SERVICE INFO – INA 0130

Ny strammeremskive 531 0859 10

Komplet dækning for D5204- og D5244-motorer

Billede 1: 531 0859 10 – ny strammeremskive

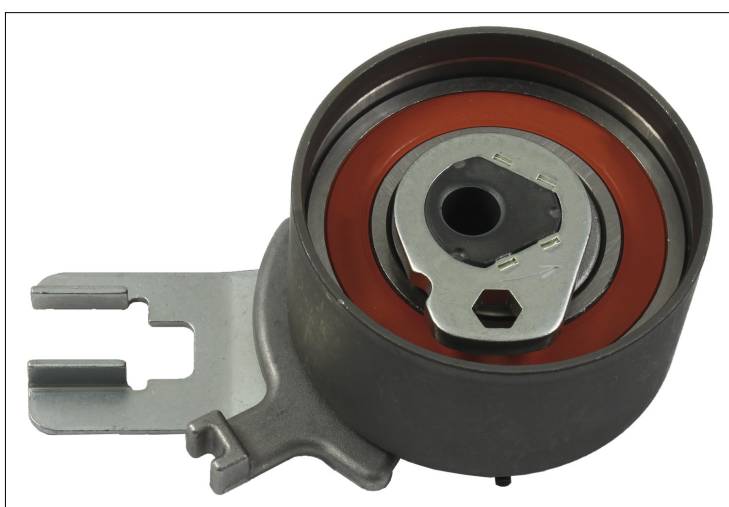
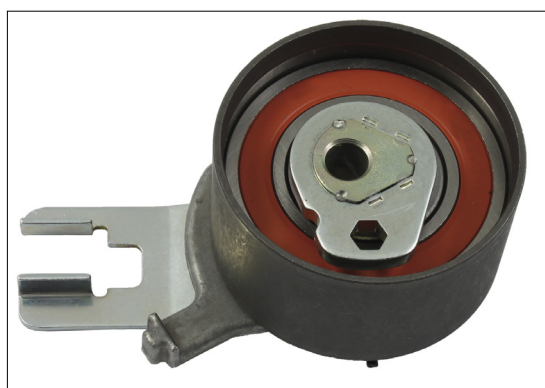
I de angivne køretøjer kan strammeremskive 531 0515 10 (figur 2) kun anvendes til en begrænset række motornumre.

Derfor har Schaeffler Automotive Aftermarket udviklet den nye strammeremskive 531 0859 10 (figur 1). Denne komponent dækker alle D5204- og D5244-motorer i hele konstruktionsperioden.

Med hensyn til udseendet adskiller de to strammeremskiver sig kun mht. indstillingsmærkets design.

Sæt 530 0504 10 med strammeremskive 531 0515 10 er blevet udskiftet med sæt 530 0582 10 med den nye strammeremskive.
